## DETERMINA N° 385 DEL 21/03/2022

**OGGETTO: PROVVEDIMENTO DI VALUTAZIONE IMPATTO AMBIENTALE E CONTESTUALE APPROVAZIONE PROGETTO AI SENSI DELL'ART. 27 BIS DEL D.LGS. 152/2006**

**DITTA: AGRIFUTURA SRL  
VALUTAZIONE DI IMPATTO AMBIENTALE DEGLI EDIFICI 3A E 3B – P.I.R.U.E.A. POMARI  
LOCALIZZAZIONE - COMUNE DI VICENZA, LOTTO COMPRESO TRA VIA SOLDÀ, VIA FERMI E VIA MONSIGNOR ONISTO ARNOLDO**

PARERE N. 01/2022

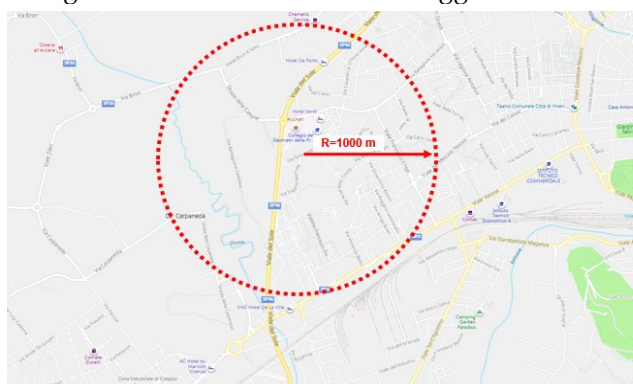
Le integrazioni fornite non hanno soddisfatto quanto richiesto, in quanto le modifiche/varianti introdotte si limitano a modifiche di tipo "estetico" ma non affrontano compiutamente il tema dell'inserimento rispetto al contesto circostante; si vedano, inoltre, anche le considerazioni espresse nella matrice "Risorse Naturali ed Agronomiche".

*miglioramento dell'inserimento territoriale dell'intervento, esplicitate nel parere finale, allo scopo di mitigare i possibili impatti negativi e significativi sull'ambiente.*

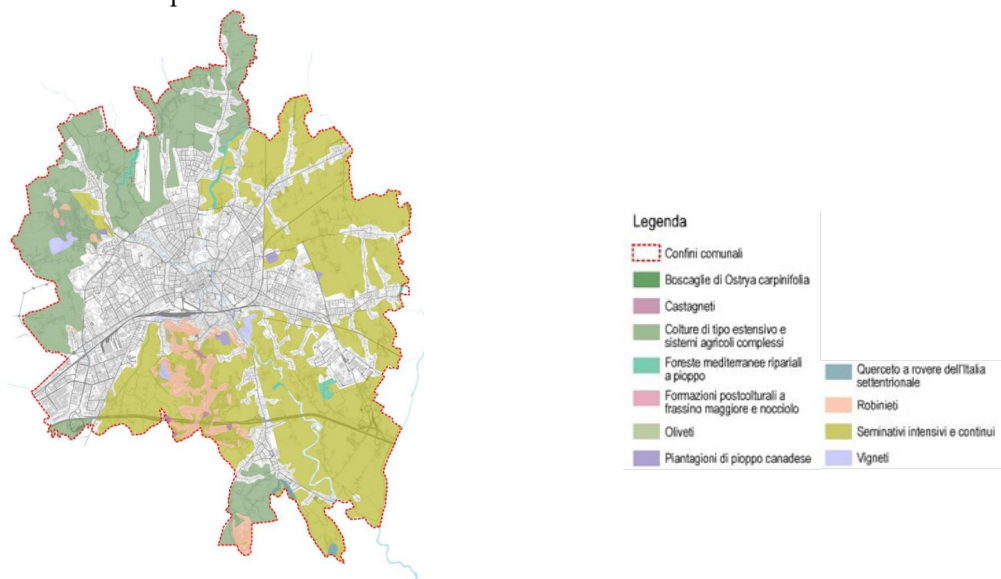
- valutare la possibilità di implementare e calibrare un modello di assegnazione dei flussi, in aderenza allo SDF predisposto dagli studi ANAS, al fine di verificare l'effettiva provenienza e distribuzione dei flussi futuri e il bacino di gravitazione della potenziale clientela.

Le integrazioni fornite hanno soddisfatto quanto richiesto e l'analisi svolta, risponde alle richieste confermando che la condizione che il Proponente stesso si è imposto, cioè vincolare la realizzazione dell'intervento al completamento e operatività della variante alla SP 46, costituisce un fattore determinante, ai fini della sostenibilità viabilistica.
